О дополнительных работах водопровод (В1) на участке В1-1 – В1-1А

При переустройстве хозяйственного водопровода (В1) на участках В1-1 – В1-1А и В1-30 – В1-31 в рамках Договора №МВМ/03-07 от 03.07.2023г. на объекте «Ж/Д пути от ИЦ до обкаточной линии с удлинением трансбордера расположенные по адресу: Московская область, г. Мытищи, ул. Колонцова, 4, территория завода АО «МЕТРОВАГОНМАШ» просим согласовать следующие отступления от проектного решения не предусмотренные Договором:

Приложение №1

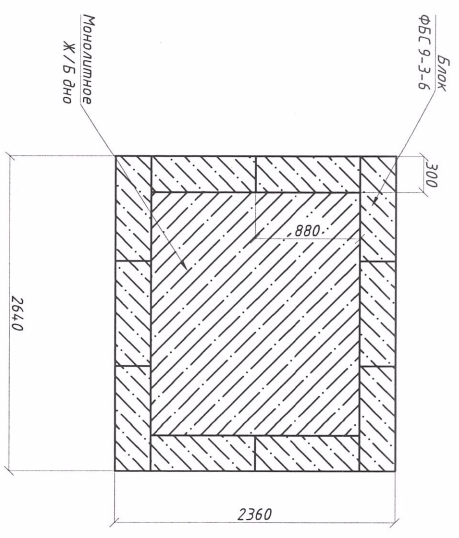
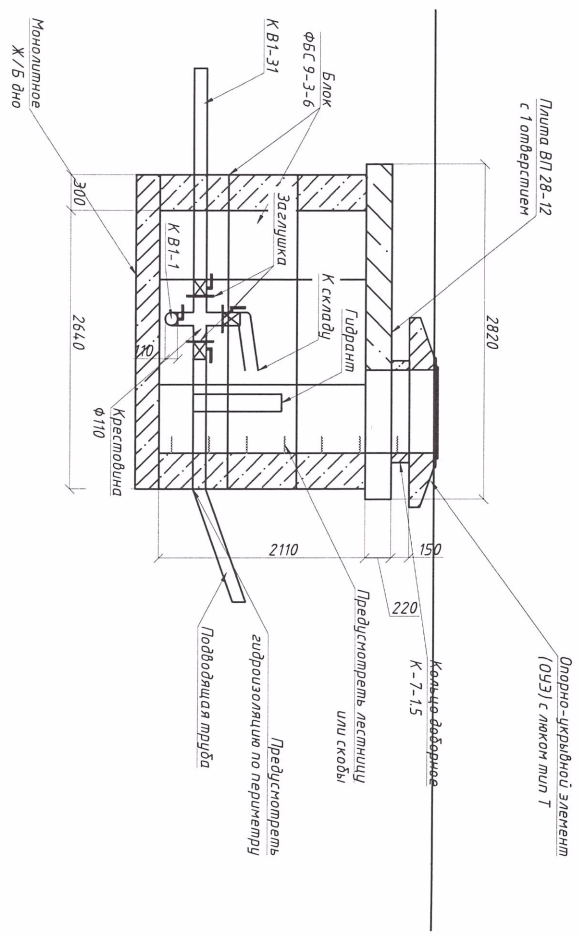
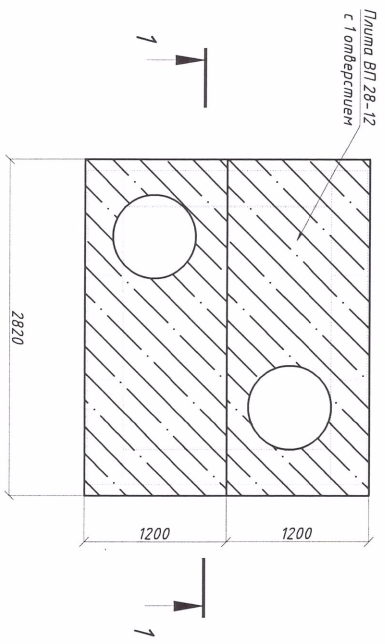
1. Переустройство колодцев В1-1 и В1-30 путем устройства камеры из блока ФБС 9-3-6 (схема приложение №1);
2. Трассировку прохождения участка В1-1 – В1-1А в районе подвального помещения склада по просьбе Заказчика выполнить по потолку с креплением в ребра жесткости плит хомутом из оцинкованной стали на анкерные болты. (схема Приложение №2);
3. По просьбе Заказчика дополнительно выполнить переустройство участка водопровода от колодца В1-1 до здания гаража с заводом в здание на стену ввиду ненадлежащего состояния существующей трубы.
